改善箇所説明図

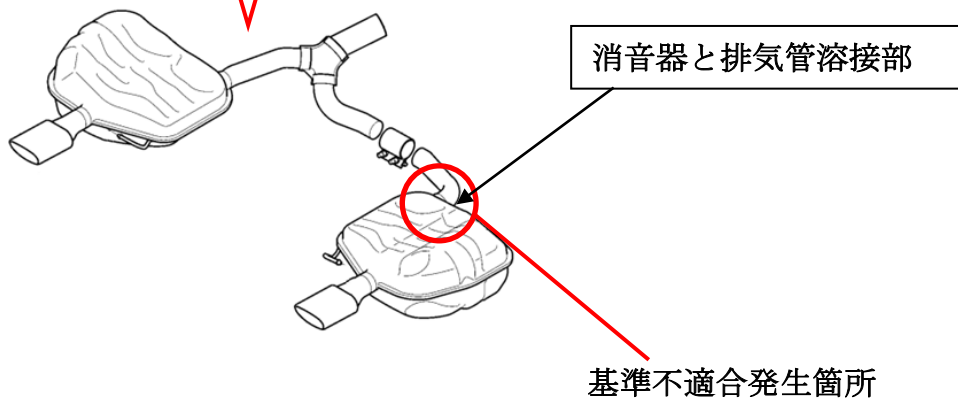
基準不適合発生箇所

右側排気管の材質が不適切なため、排気管と消音器の溶接部の耐食性が不足しているものがある。そのため、溶接部が腐食し、走行振動等で溶接部に亀裂が入り、排気ガスが漏れるおそれがある。

改善の内容

全車両、後方の消音器一式を良品と交換する。
